Разрешение	Обозначение	06-22-ОДСК-1а-АР.2.1.1
58-24	Наименование объекта строительства	Комплекс из 2-х многоквартирных домов, расположенных по адресу г. Орел, д-р Молодежи, участок 2а. 1-й этап строительства – многоквартирный дом корпус 2 (поз.1)

Комплекс из 2-х многоквартирных домов, расположенных по адресу  
г.Орел, д-р Молодежи, участок 2а.

## РАБОЧАЯ ДОКУМЕНТАЦИЯ Архитектурные решения.

Кладочные планы секции в осях 1-2.  
Часть 1 Кладочные планы 1-го-3-го  
этажей

06-22-ОДСК-1а-АР2.1.1			
Комплекс из 2-х многоквартирных домов, расположенных по адресу г.Орел, д-р Молодежи, участок 2а. 1-й этап строительства - многоквартирный дом корпус 2 (поз.1)			
Многоквартирный дом	Стадия	Лист	Листов
	Р	3	
Фасад 1-2	ООО «ОДСК-Инжиниринг»

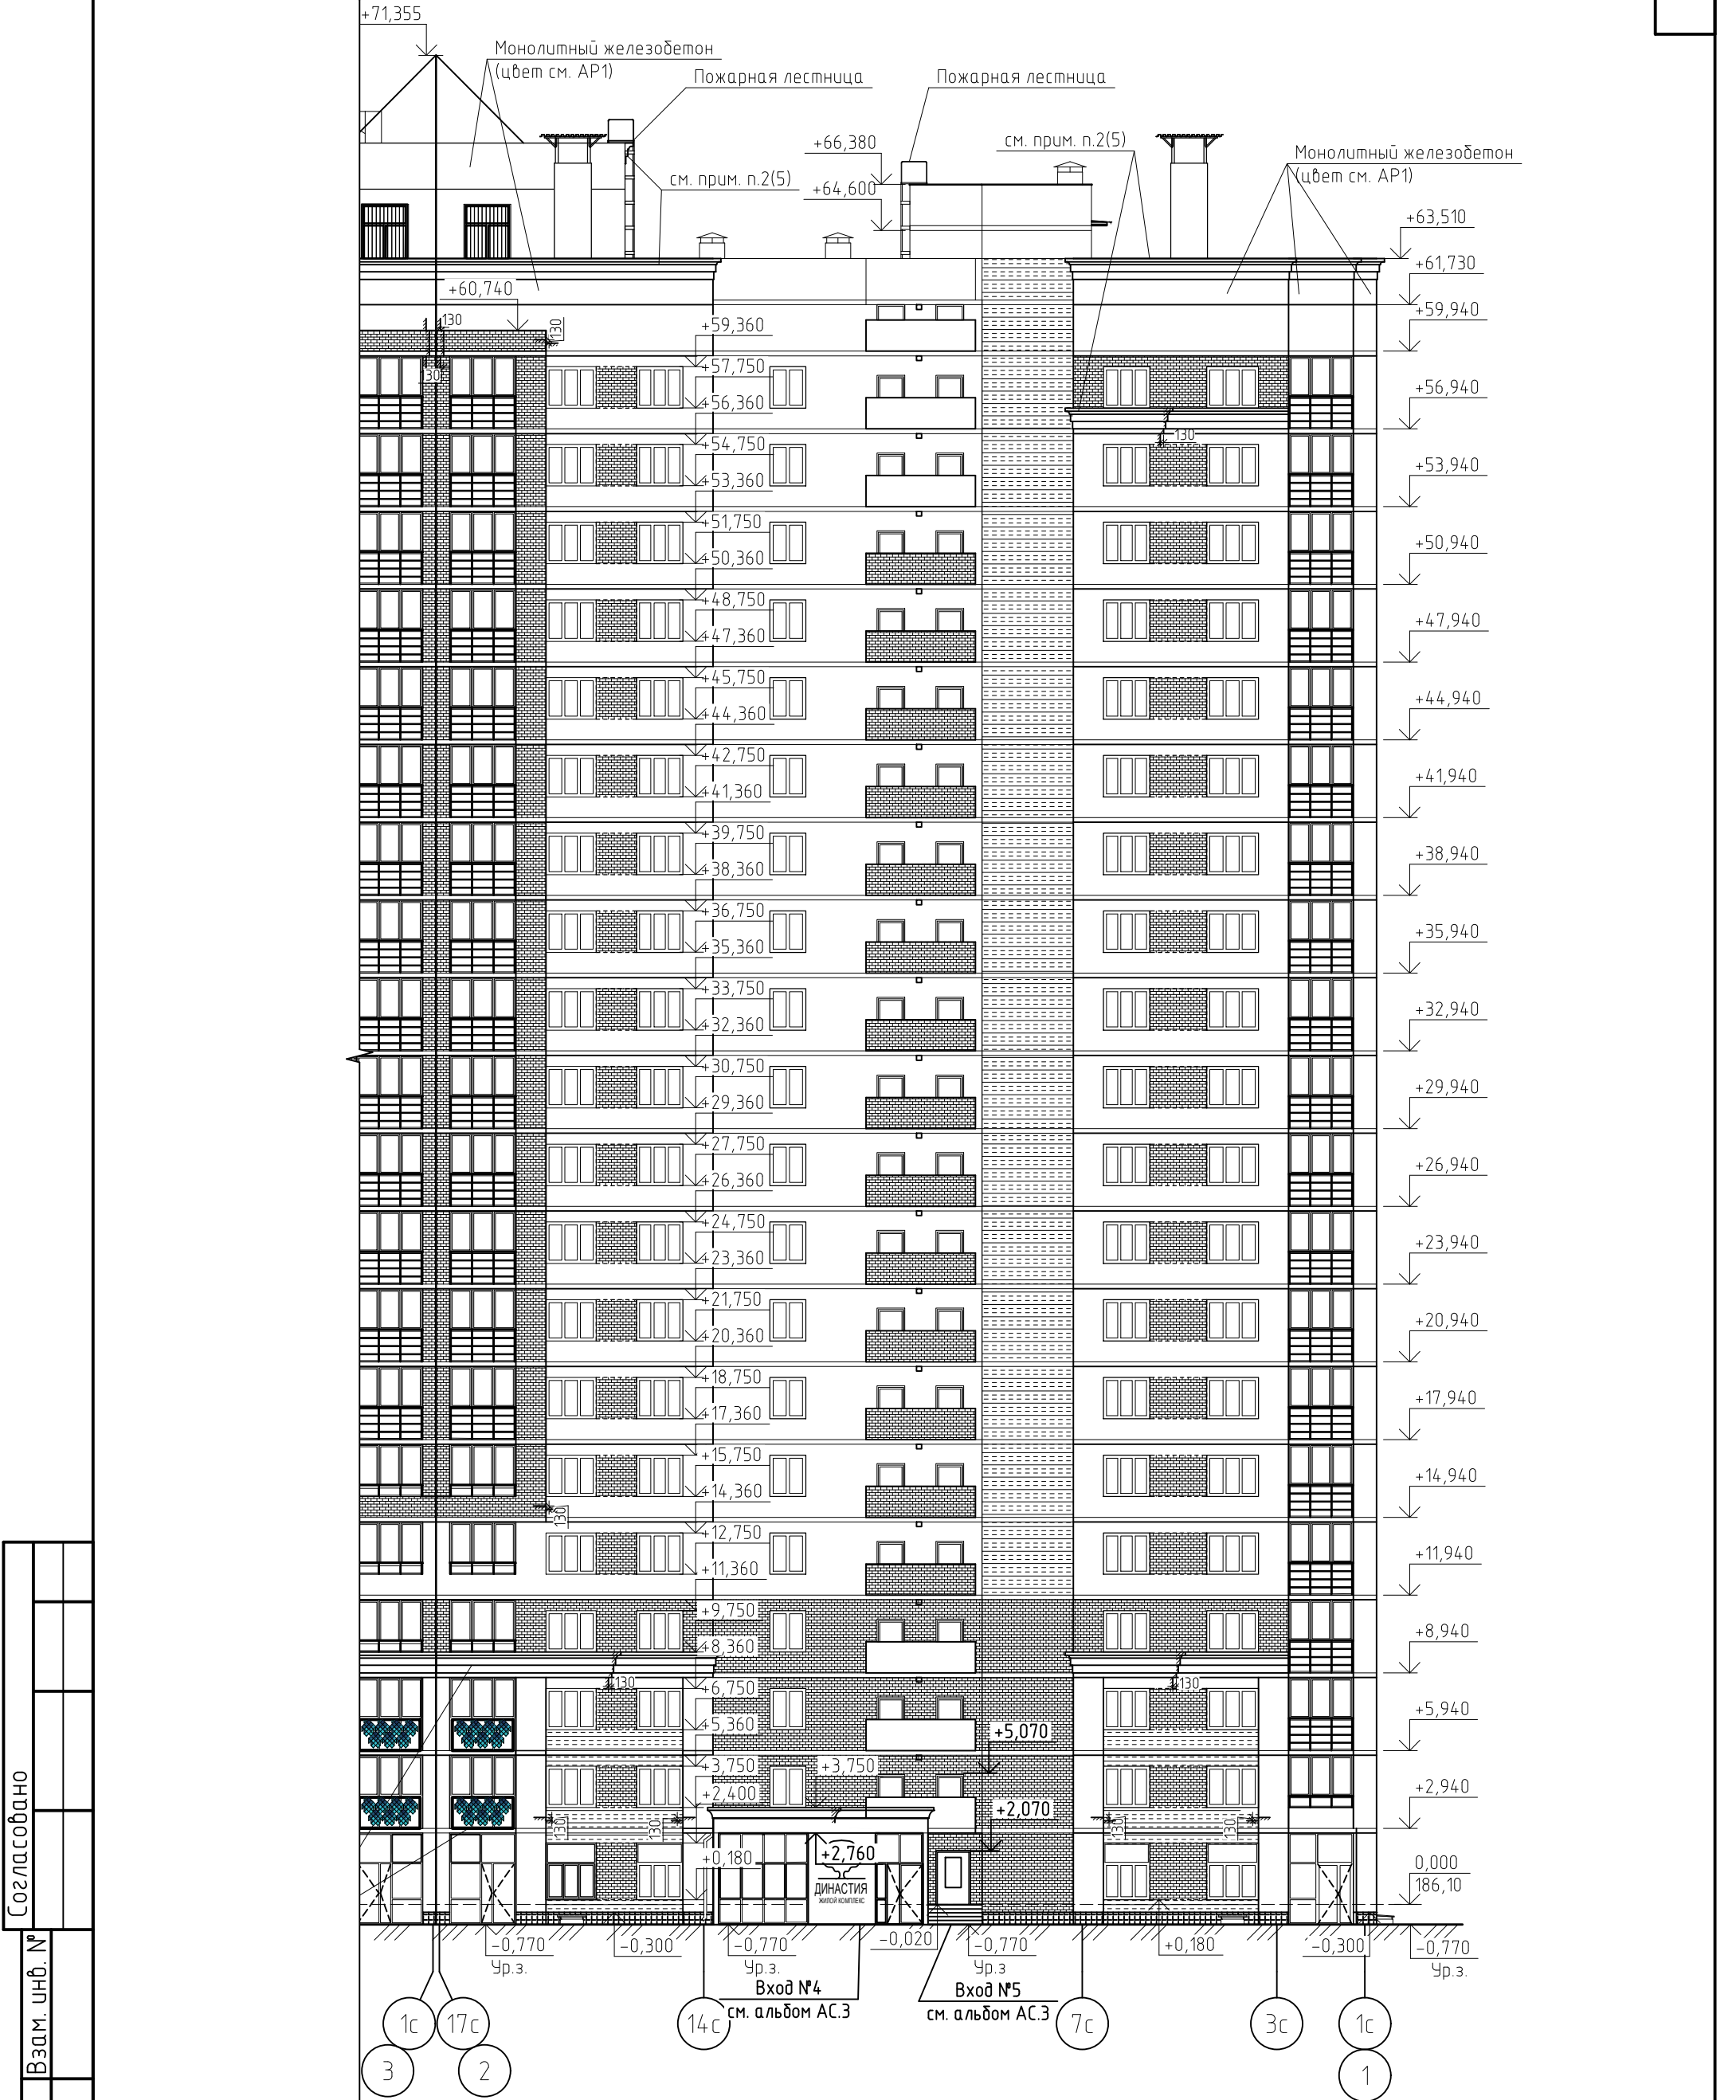
Изм.	Лист	Содержание изменения	Код	Примечание
25	1	Указаны листы с изменениями	4	Листы заменены  Лист заменен  Внесены изменения  Внесены изменения
	3,4	В условных обозначениях кладки стен добавлена информация о цветном растворе в цвет кирпича "Графит".		
	5	Откорректированы схемы окон 1 этажа (в осях Дс-Ис).		
	6	Откорректирован размер витражного проема в осях 1с-3с.		
	10	На сечении 4-4 откорректирована ссылка на утепление.

Изм.	Лист	Содержание изменения	Код	Примечание	
23	1	Указаны листы с изменениями	3		
	3,4,5	На фасадах изменены: схемы остекления лоджий (исключены верхние фрамуги), схемы металлического ограждения лоджий, откорректированы отметки по окнам. Откорректированы условные обозначения кирпича.			Листы заменены
	6	Откорректированы марка дверных проемов в коридоре (увеличена высота до потолка).			Внесено изменение
	7	Откорректировано примечание (п.14).			Внесено изменение
	8	В ведомость дверных проемов добавлен проем (поз.14)			Внесено изменение
	9	Откорректирован вентканал (отзеркален).			Внесено изменение
	10	Откорректированы проемы по первому этажу.			Лист заменен

Схема армирования стен 2, 3 этажа

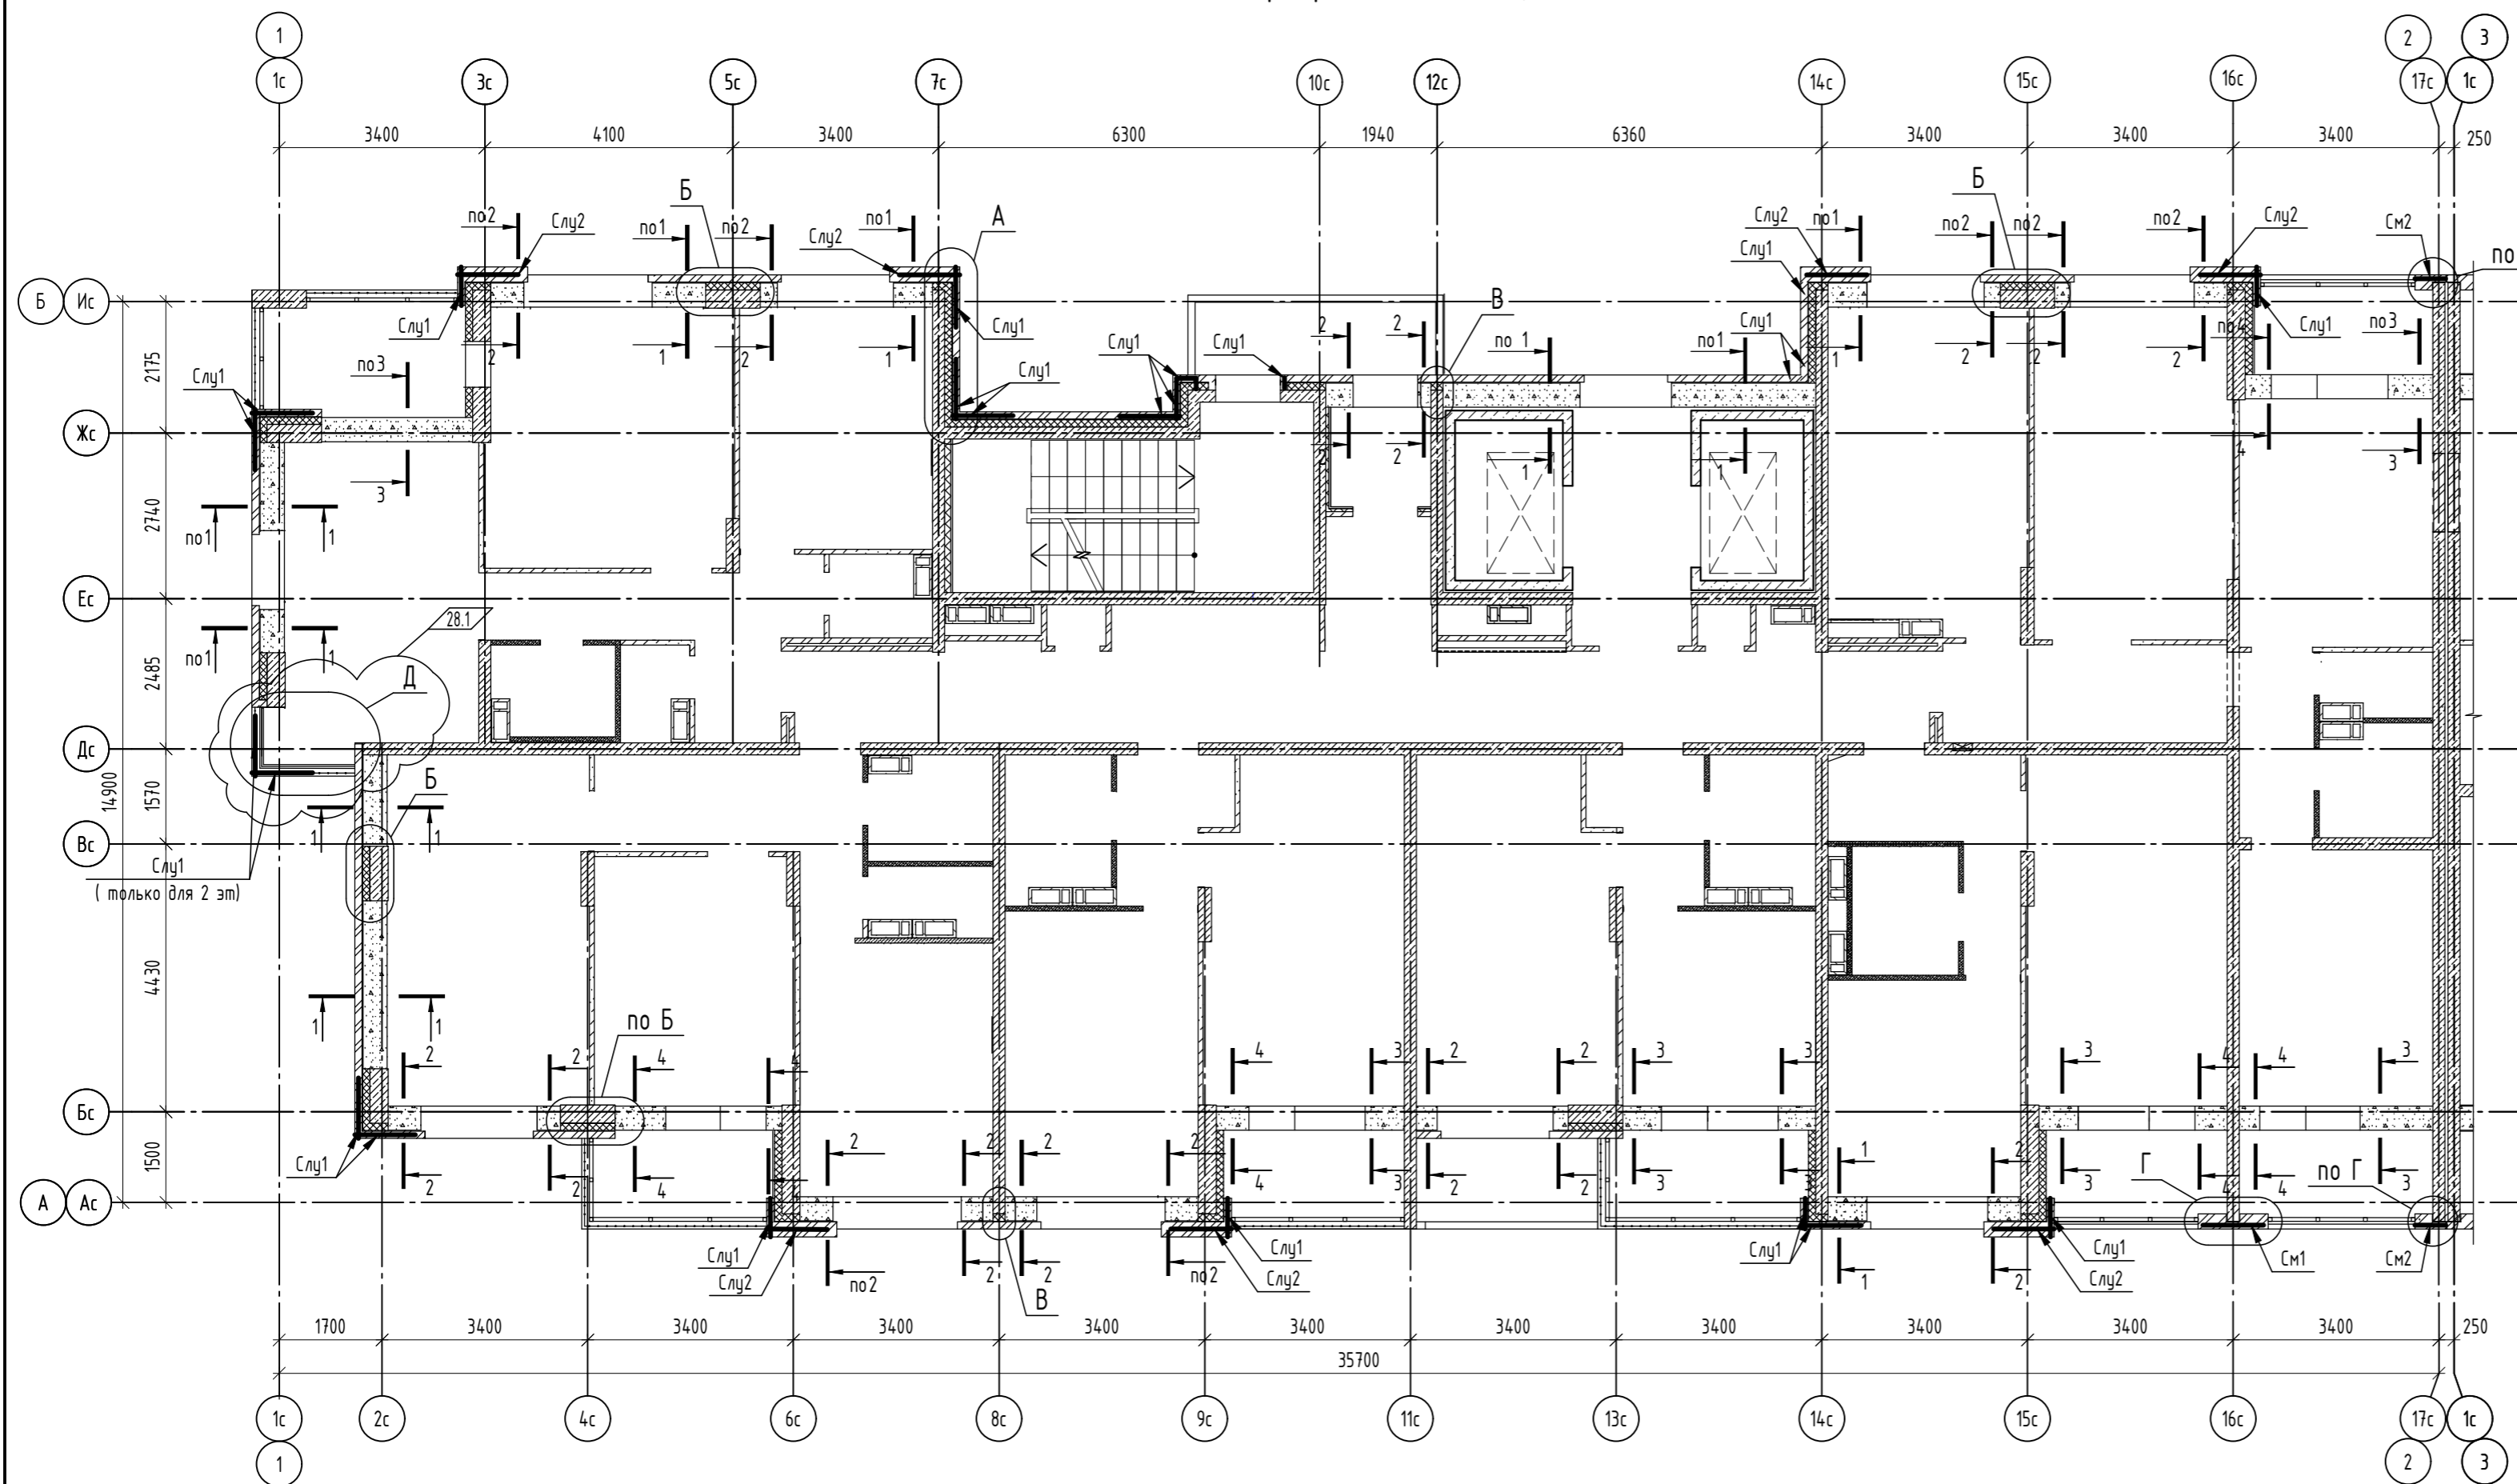
Разрешение		Обозначение		06-22-ОДСК-1а-АР2.1.1			
138-24		Наименование объекта строительства		Комплекс из 2-х многоквартирных домов, расположенных по адресу г. Орел, д-р Молодежи, участок 2а. 1-й этап строительства - многоквартирный дом корпус 2 (поз.1)			
Изм.	Лист	Содержание изменения			Код	Примечание	
28	1	Указаны листы с изменениями.			1	Внесены изменения	
	6	В угловом оконном проеме по оси 1с, Дс добавлены четверти из облицовочного кирпичного слоя, откорректированы кладочные размеры, добавлено примечание.				Внесены изменения	
	8	Откорректированы высота проема поз. 14, узел 1 и примечание п. 1, добавлены указания п.8,9.				Внесены изменения	
	9	В угловом оконном проеме по оси 1с, Дс добавлены четверти из облицовочного кирпичного слоя, откорректированы кладочные размеры.				Внесены изменения	
	14	Добавлен узел Д				Внесены изменения	
	15	Изменено количество сеток и анкеров. Откорректирована ссылка на узел.				Лист заменен

16	Откорректирована ссылка на узел.				Внесены изменения	
	17	Добавлена перемычка.				Лист заменен	
20	Добавлено сечение по перемычке. Изменено значение в спецификации.			Лист заменен			
Согласовано:		Изм. внес		Моисеева		Лист	
Н.контр.		Составил		Алешина		Листов	
		ГИП		Ильина		1	
		Утв.				1	
ООО "Орелпроект"
